Nýjar borholur í Laugarnesi, Reykjavík. Við Engjateig, Lágmúla og Bolholt

Ákvörðun um matsskyldu

Mynd 1. Breytingar á vatnsborði RG-09 og RG-20 (mynd fengin úr svörum Veitna við umsögnum).

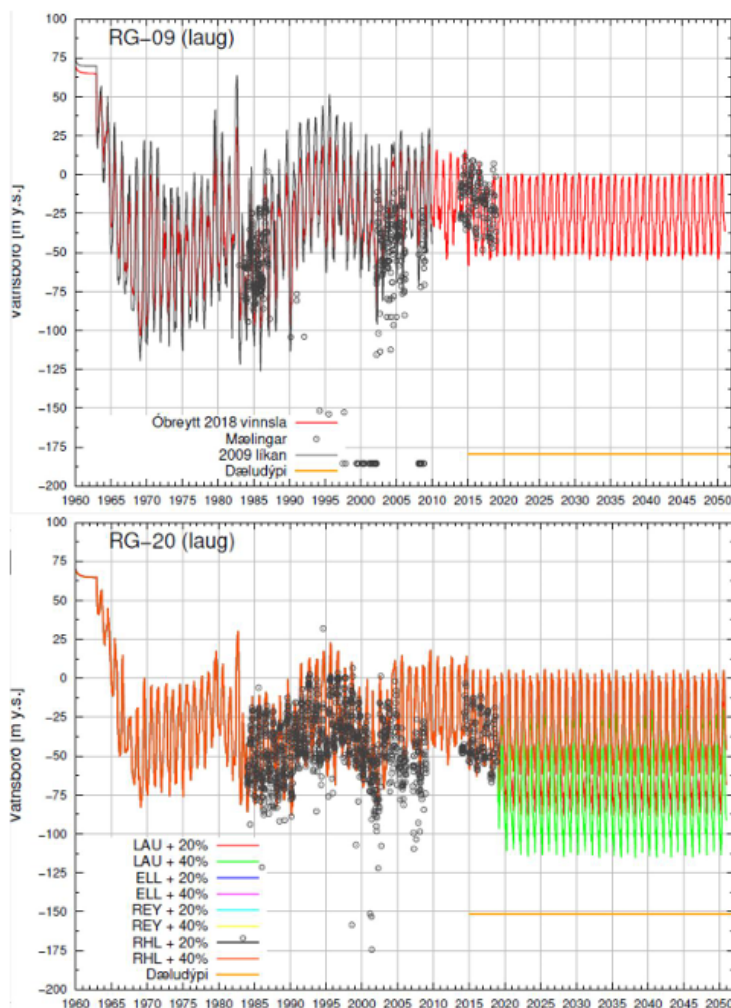
Í umsögn Umhverfis- og orkustofnunar kemur fram að líkanreikningar um vatnsborð á svæðinu og niðurstöður þeirra, sem vísað sé til í greinargerð, hefðu þurft að fylgja með greinargerðinni en ekki einungis umfjöllun um þá.

Í svörum Veitna kemur fram að í matsskyldufyrirspurninni séu teknar saman niðurstöður Vatnaskila um áhrif vinnslu, bæði miðað við samskonar vinnslu og árið 2019 og miðað við aukna vinnslu til langs tíma. Veitur taki undir það að myndir sýni vatnsborð fyrir þessi tilfelli hefðu mátt koma þar fram. Efri myndin sýni vatnsborð miðað við samskonar vinnslu og árið 2018 og neðri myndin sýni m.a. vatnsborð miðað við 20% og 40% vinnsluaukningu í Laugarnesi.
